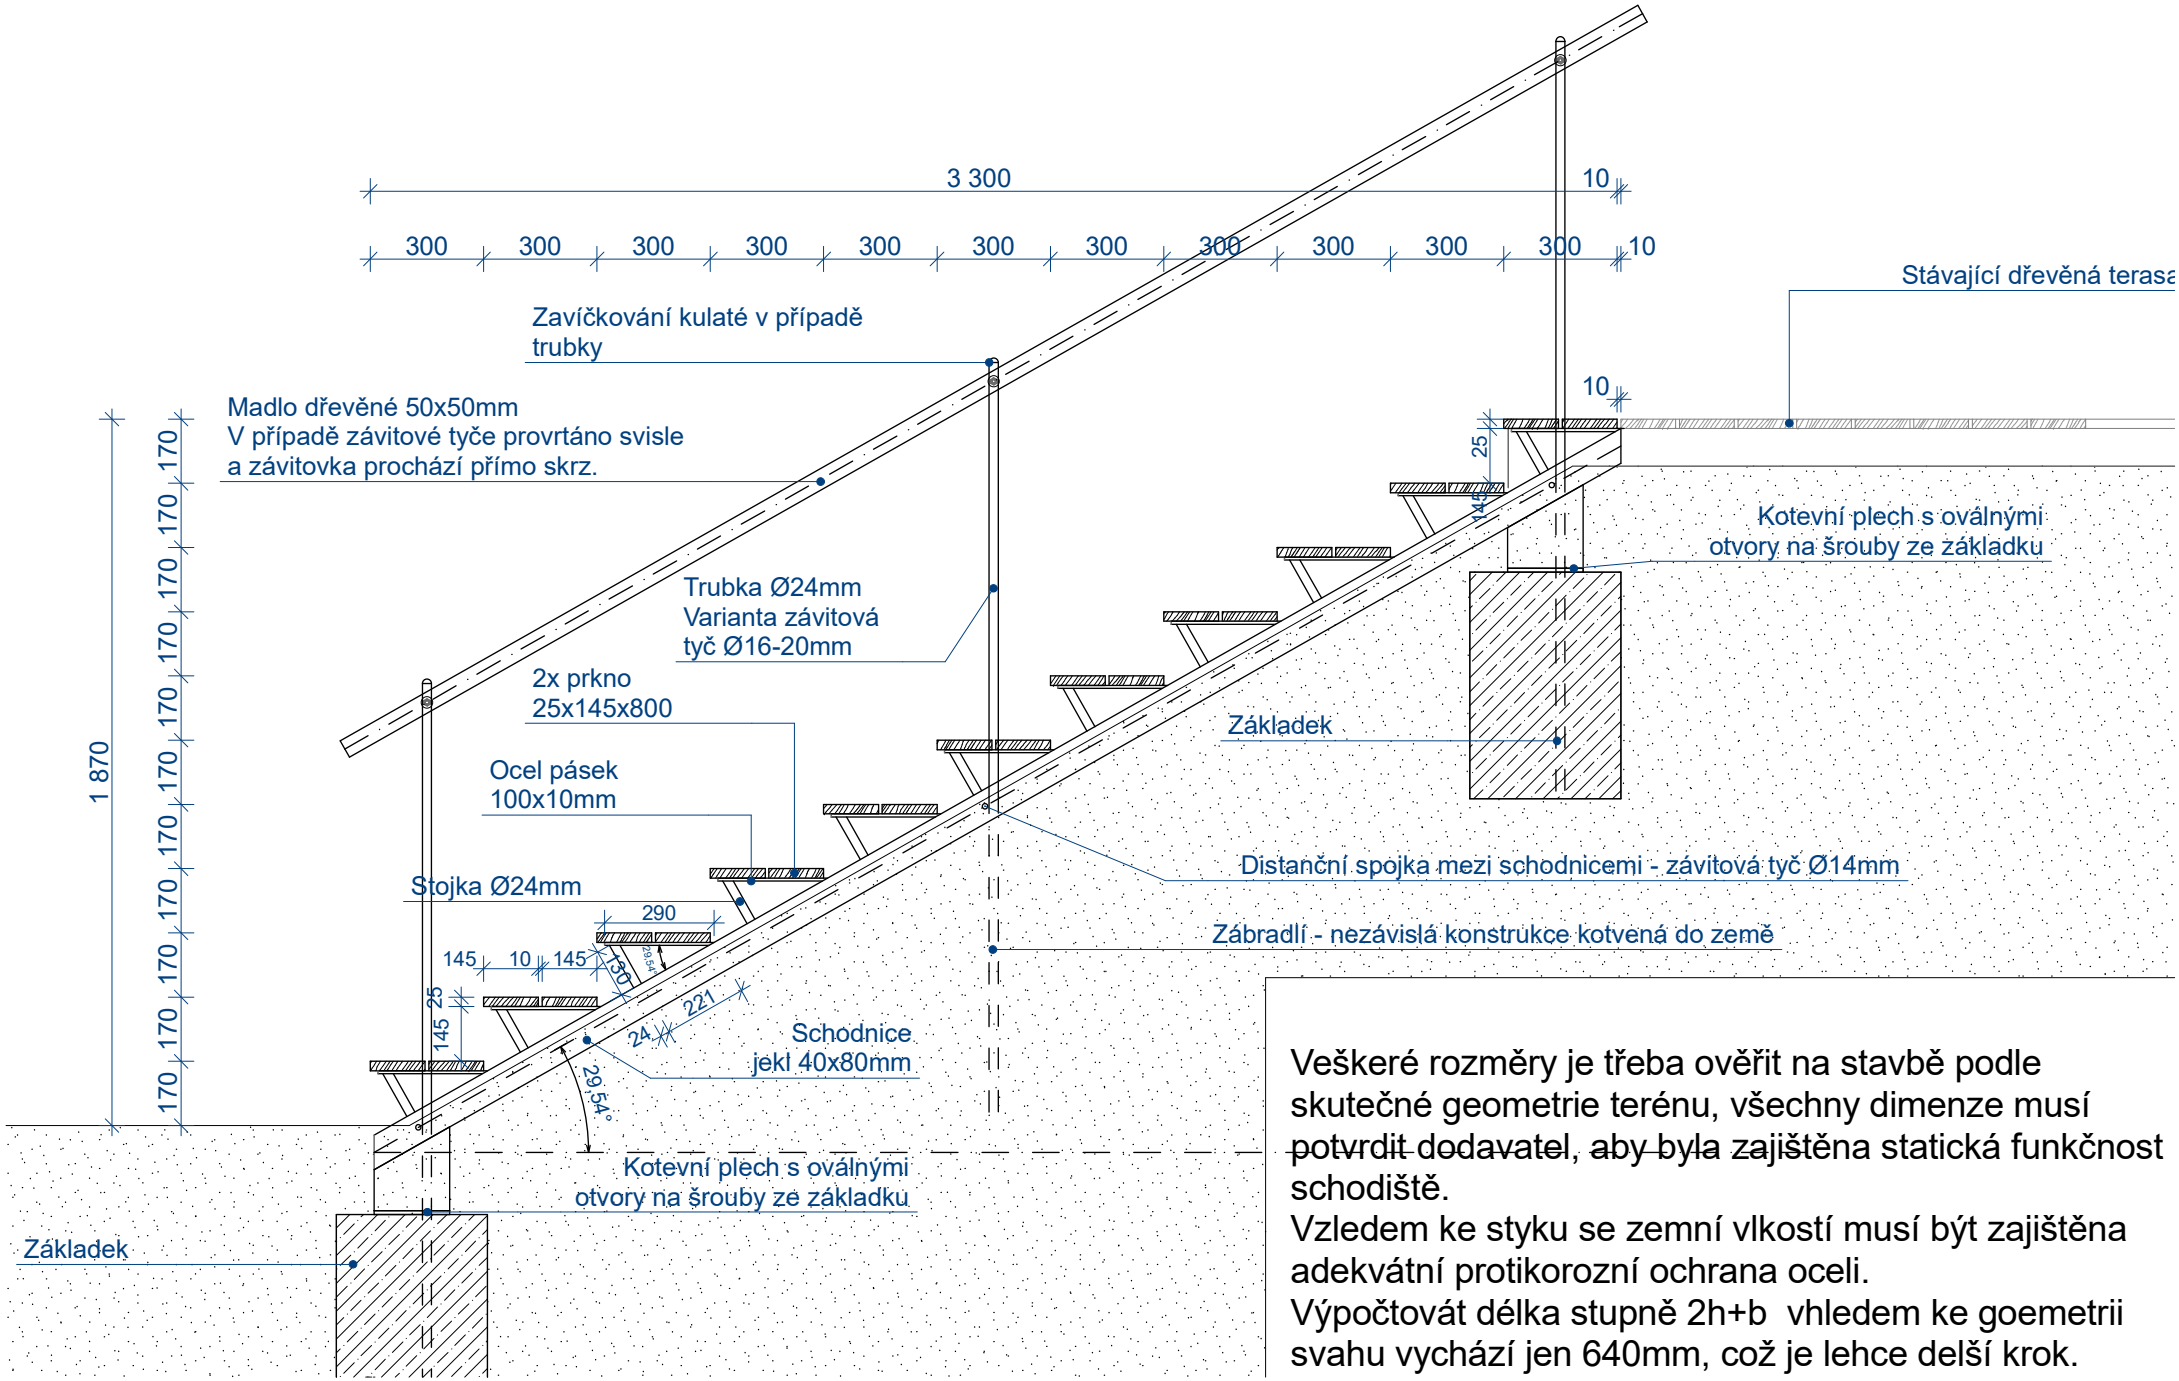
Veškeré rozměry je třeba ověřit na stavbě podle skutečné geometrie terénu, všechny dimenze musí ~~potvrdit dodavatel~~, ~~aby byla~~ zajištěna statická funkčnost schodiště.
Vzledem ke styku se zemní vlkostí musí být zajištěna adekvátní protikorozní ochrana oceli.
Výpočtovát délka stupně 2h+b vhledem ke goemetrii svahu vychází jen 640mm, což je lehce delší krok.
